INSTITUTO HONDUREÑO DE SEGURIDAD SOCIAL

Oficio N° 186-2017-DE-IHSS

Ref. Licitación Pública Nacional N° 005-2017 Contratación de Obras de Construcción y Remodelación de Sala de Hemodiálisis en el Hospital Regional del Norte, del Instituto Hondureño de Seguridad Social (IHSS)

PLANTA DE GASES DE HEMODIALISIS
SALA 8 DE SAN PEDRO SULA

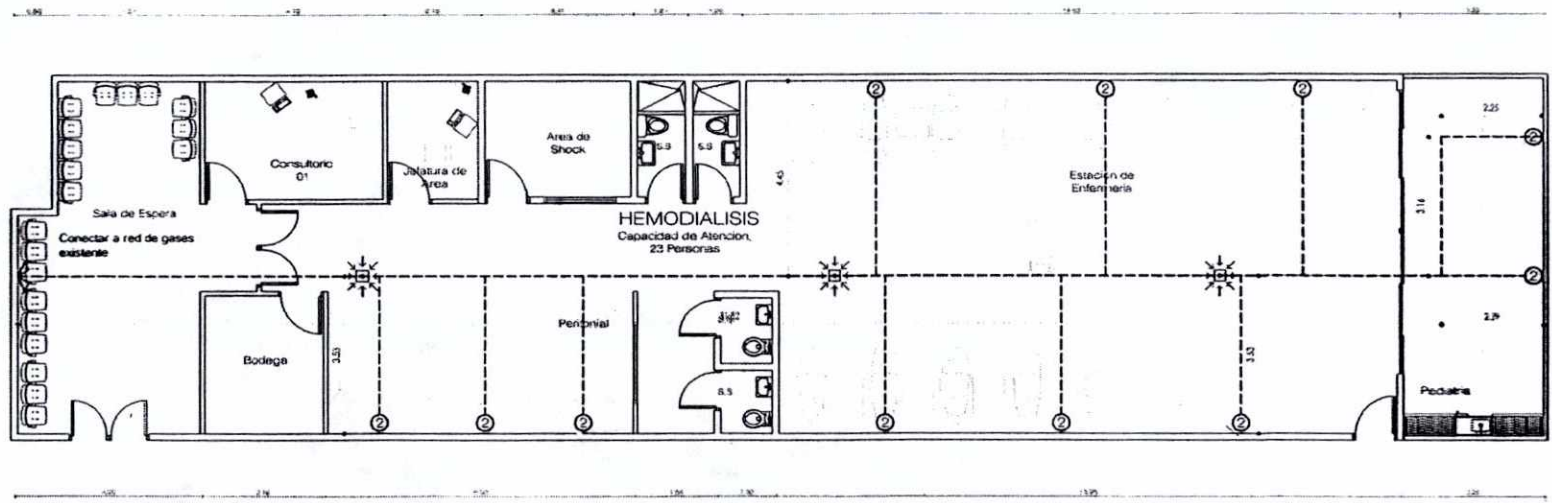
Proporcionar plano de sistema de gases de la Sala "B" ya que únicamente se adjuntan las de la Sala A.

Respuesta: *Se adjunta plano de red de Gases Sala B.*
